第 6 3 回 技術情報検討会 議事次第

PRA に用いる機器故障率のためのデータ収集について

令和 6 年 1 月 2 5 日
検査監督総括課
シビアアクシデント研究部門

図3-1 PRA機器故障データ収集手順

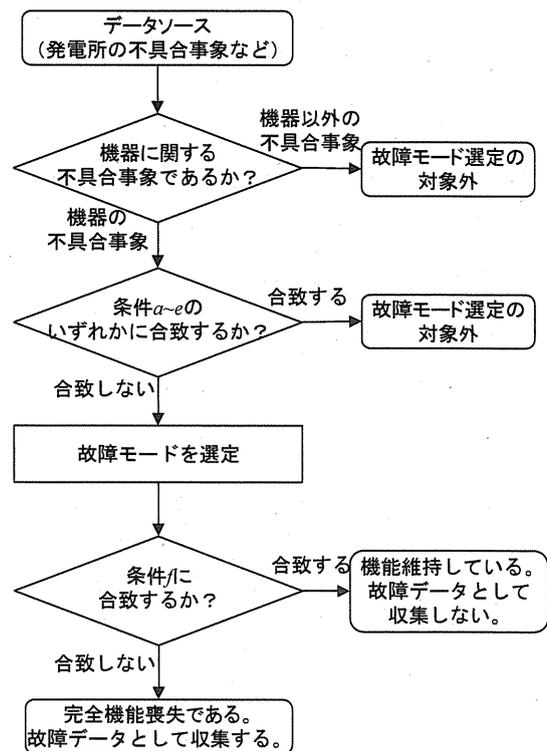
ある機器で内部リーク等の不具合があっても、当該 PRA でそれをモデル化していない場合、データ収集は不要である。【3.2.3(6)】

現在の事業者の PRA モデルでは、ある故障モードが発生しても、系統上安全機能の喪失に至らない場合は不要として、当該故障が必ずしもモデル化されていないことがある。しかし、本来、機器故障そのものは、プラント毎の PRA モデ

ルの違いによって発生が左右されるものではなく、リスク情報の客観性を向上させるために網羅的に機器故障率を収集する観点からは、可能な限り全ての故障モードを収集対象とすべきである。

例えば、電動弁（海水）の作動失敗に関するデータ収集対象は27基であるが、外部リークの収集対象はこのうち8基のみである（添付3参照）。これは、個別プラントのモデル化の程度によりデータ収集の範囲が限定されたためと考えられる。その結果、電動弁（海水）の外部リーク率が過小評価されているおそれがある。

同じ電動弁の同じ規模のリークであっても、ある系統では機能喪失となり、別の系統では機能喪失にはならない場合がある。このような場合は、当該弁の運用方法も異なっており、機能喪失とはならなかった系統のリーク事象を故障としてカウントし、それを機能喪失した系統の信頼性評価に用いるのは適切ではない。

また電動弁（海水）の例では、27基の電動弁機器母集団の中から8基のみをリーク故障のカウント対象としていれば過小評価だが、8基でモデル化している電動弁（外部リーク）機器母集団の中から8基の外部リークを収集しているので問題はない。

ただし、PRAでモデル化されていない機器の故障データが活用できるかどうかは、今後、産業界内で収集方法を検討する。

PRAのモデル化の範囲に左右されない故障データの採取方法を事業者が検討し、それをガイドに反映するとともに、改訂されたガイドによる網羅的なデータ収集を行うよう要請する。
